**Statutární město Ostrava,
městský obvod Slezská Ostrava**

„Multifunkční dům Muglinov“

VYSVĚTLENÍ ZADÁVACÍ DOKUMENTACE č. 27,28,29,30,31

Výkres o1-r1.pdf (uveden v DI19-22):

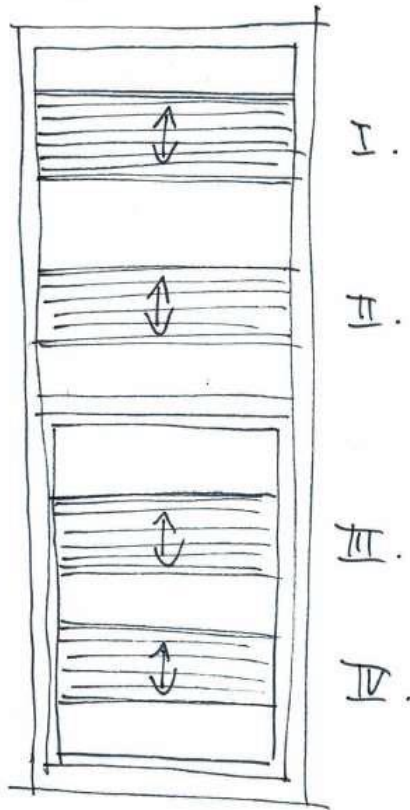
U okna O/01 je uvedeno: „Stínění: plísé žaluzie v každém okně 2 segmenty (celkem 4x)“. Žádáme zadavatele o objasnění rozdělení na 2 segmenty (celkem 4x). Prosíme o zaslání referenčního obrázku.

Požadovaný schématický obrázek:
